**CCR-VIA – COMITATO DI COORDINAMENTO REGIONALE PER LA  
VALUTAZIONE D'IMPATTO AMBIENTALE****Giudizio n° 3069 del** ~~11/07/2019~~ *30/07/2019***Prot n°** 2019187220 del 25/06/2019**Ditta proponente** Conglobit**Oggetto** Aumento capacità complessiva di recupero di rifiuti non pericolosi ai sensi dell'art. 216 del D.Lgs 152/06**Comune dell'intervento** TERAMO **Località** Piano Cerrano**Tipo procedimento** VERIFICA DI ASSOGGETTABILITA' AMBIENTALE ai sensi dell'art. 20 del D.Lgs. N° 152/2006 e ss.mm.ii.**Tipologia progettuale** ALL IV, Punto 7, Lett. ZbPer Copia Conforme all'esemplare in atti,  
composto da n. 17 fasciate**Presenti** (in seconda convocazione)**Direttore Generale** Ing. D. Longhi (Del Presidente)**Dirigente Servizio Valutazione Ambientale****Dirigente Servizio Governo del Territorio****Dirigente Politica energetica, Qualità dell'aria****Dirigente Servizio Risorse del Territorio** geom. G. Ciuca (delegato)**Dirigente Servizio Gestione e Qualità delle Acque** dott. A. Colantoni**Dirigente Servizio OO.MM a Acque Marine****Segretario Gen. Autorità Bacino****Direttore ARTA** dott.ssa Di Croce (delegata)**Dirigente Servizio Rifiuti:** dott. F. Gerardini**Dirigente Servizio

**Le Tre Sezioni**

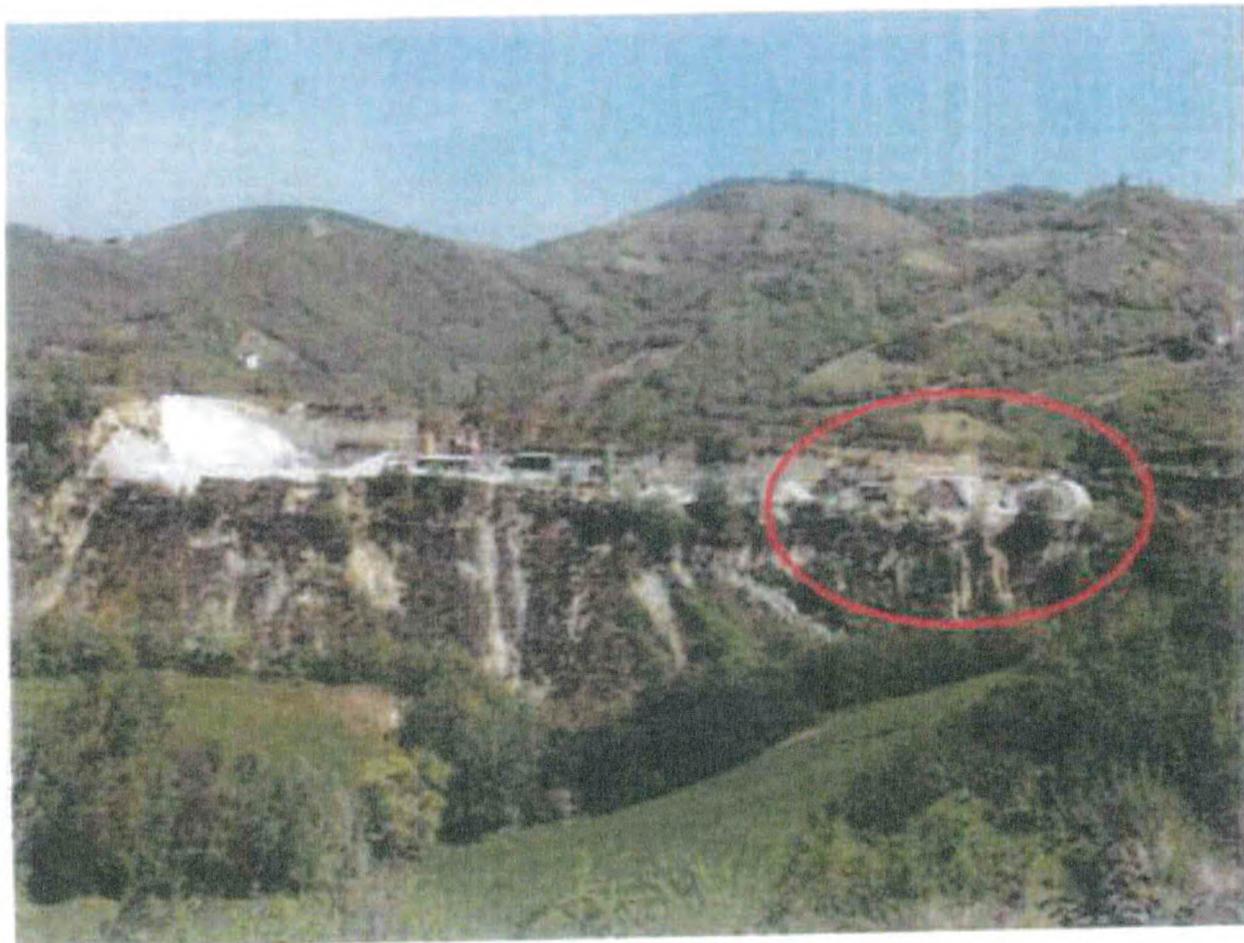
Al fine di verificare la stabilità della scarpata di accesso all'impianto è stata predisposta lungo le tre sezioni una modellazione numerica; il versante in esame è stato discretizzato in elementi quadrilateri costituenti una griglia, i cui elementi rispondono ad una prestabilita legge sforzo/deformazione lineare o non-lineare in risposta alle forze applicate e alle condizioni al contorno.

Il modello costitutivo utilizzato per lo studio è quello di Mohr-Coulomb, convenzionalmente usato per rappresentare la rottura a taglio in terreni ed in rocce in cui l'involuppo di rottura corrisponde a quello del criterio di Mohr-Coulomb. Le analisi sono state condotte in campo dinamico utilizzando il metodo pseudo statico e valutando dunque anche gli effetti di un eventuale sisma.

I fattori di sicurezza ricavati dalle analisi eseguite sono risultati, rispettivamente nelle tre sezioni, pari a 1,96, 2,19 e 2,02, (valori ampiamente superiori a quelli previsti dalla normativa  $> 1,1$ ).

Sulle scarpate di origine antropica sono presenti alcuni leggeri e naturali fenomeni di erosione superficiale causanti talora dalla caduta di piccole porzioni di terreno e da piccoli ciottoli. La Ditta, su questo ha previsto delle opere di contenimento, consistenti in una fila di new-jersey di base = 58cm, altezza = 100cm e peso = 675 kg/ml.

**P.A.I. Stralcio carta della Pericolosità vigente scala base 1:5.000**

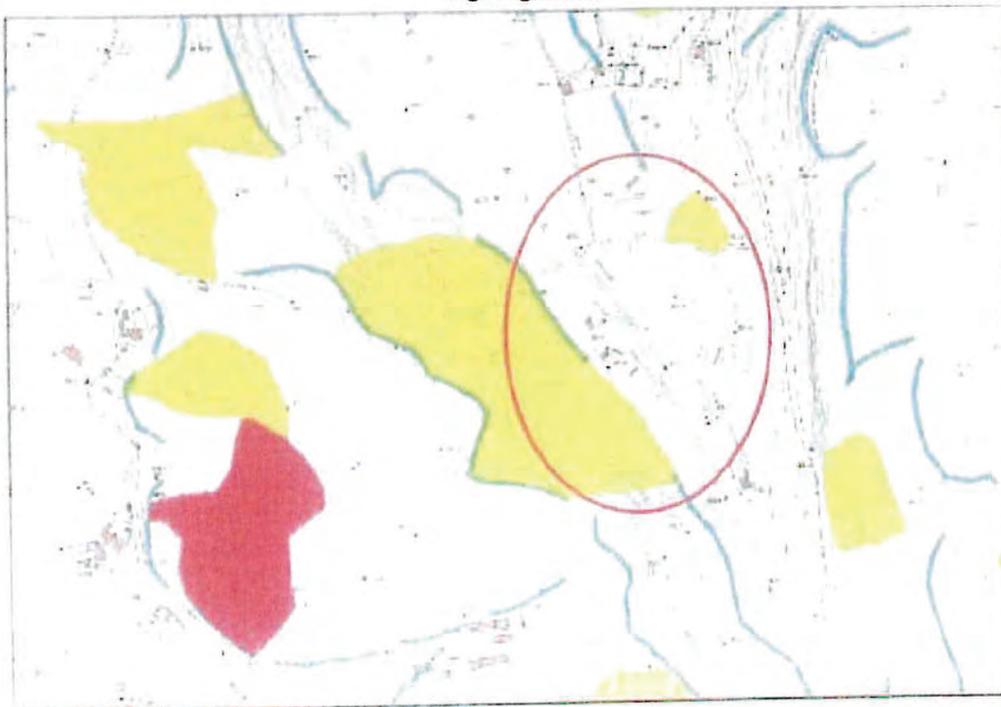
La cartografia PAI pone, sul margine sud ovest delle aree dell'impianto di recupero della ditta una linea di graficismo lineare e vincolo di pericolosità da scarpata morfologica; è stato dunque incaricato un tecnico, Geom. Giorgio Di Giovangiaco, di eseguire una accurata indagine topografica attraverso 3 sezioni topografiche condotte su linee di massima pendenza del versante sottostante le aree in oggetto. Il rilievo topografico ha individuato sul territorio a valle del ciglio di scarpata, di contorno al cantiere sul lato sud ovest, una pendenza del versante variabile tra i 40° sulla sezione 1 a 38° sulla sezione 3.

Tale risultato definisce la morfologia dei luoghi non rientrante nella definizione di scarpata di cui al punto 2 dell'allegato F delle NTA del Piano PAI.

La cartografia PAI pone ugualmente per la scarpata posta sul versante nord est un graficismo lineare passante pressoché lungo la nuova strada comunale proveniente dalla S.S. n°81 di accesso alla località Garrano e all'impianto della ditta. Il graficismo in questo caso ha origine prevalentemente antropica.

Si ritiene pertanto di poter affermare che le linee di scarpata PAI sui luoghi descritti costituiscano errore materiale, e si propone la modifica della carta della pericolosità con l'eliminazione dei graficismsi lineari sulle aree di apposizione e dei relativi effetti di vincolo.

Si riporta quindi la proposta di modifica sul PAI che la Ditta Propone. Scala 1:5000  
Fig. seguente
